RESOLUCIÓN N° 329

El expediente N° 01907-0013104-0 del registro del Sistema de Información de Expedientes, relacionado con la aprobación de la Circular Aclaratoria Con Consulta N° 2, del Pliego correspondiente a la Licitación Pública convocada para la ejecución de la obra: **"SISTEMA DE DEFENSA ANTE INUNDACIONES DEL SECTOR OESTE DE LOS DISTRITOS ARROYO LEYES Y SAN JOSÉ DEL RINCÓN – DEPARTAMENTO LA CAPITAL - PROVINCIA DE SANTA FE"**; y

CIRCULAR ACLARATORIA CON CONSULTA N° 2

LICITACIÓN PÚBLICA para contratar la ejecución de la Obra:
“SISTEMA DE DEFENSA ANTE INUNDACIONES DEL SECTOR OESTE DE LOS DISTRITOS ARROYO LEYES Y SAN JOSÉ DEL RINCÓN - DEPARTAMENTO LA CAPITAL”- (Expte. N° 01907-0011433-1)

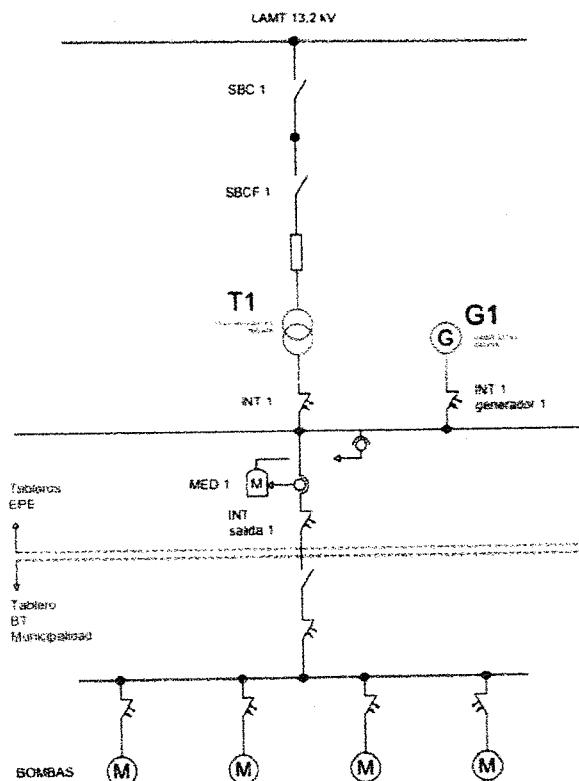
En el RUBRO 4. ABASTECIMIENTO ELECTRICO (PREFACTIBILIDAD) Artículo 46) ITEM 164 SALIDA DE LÍNEAET RINCÓN se solicita el suministro de toda la mano de obra, los materiales y los equipos requeridos para la construcción de una nueva salida de alimentación en la ET Rincón para la Línea simple terna de 13,2 Kv. Respecto a este ítem solicitamos tenga a bien enviarnos la siguiente información:- Informar si para la instalación de estos equipos debemos construir la obra civil incluida la postacion.; -Informar si se debe incluir la provisión de los tableros de comando de todos los elementos como ser protecciones y elementos de medición y suministrar características técnicas de las mismas; -Informar que elementos debemos incorporar respecto al sistema de comunicación para este campo.; -Informar si se debe realizar el tendido de todos los pilotos necesarios para vincular el nuevo campo con los tableros de comando; -.Indicar cuales son los trabajos y recorrido de cable de Media Tensión que vincula este nuevo campo con la línea simple terna de 13,2 Kv y si se debe realizar por cañero o directamente enterrado. Favor de adjuntar planos donde se pueda ver cuáles son todos los trabajos que se deben realizar en este ítem

Podrían Indicar mediante un unifilar, los componentes del nuevo campo de salida de la ET Rincón confirmar si se debe realizar una salida nueva desde la Antena 13.2kv o si el punto de suministro será una Línea Existente.

La nueva salida a construir en ET Rincón, debe seguir los lineamientos de las instalaciones existentes. Por lo tanto las nuevas instalaciones deben respetar los criterios adoptados para la instalación existente. Ver planta adjunta de Playa ET Rincón

Rige, además, lo indicado en la respuesta 8 de esta Circular, 2do párrafo, con respecto al Proyecto Ejecutivo a elaborar por la Contratista, de acuerdo a las Disposiciones Generales establecidas en la presente Licitación (ver fs. 14 del Pliego)
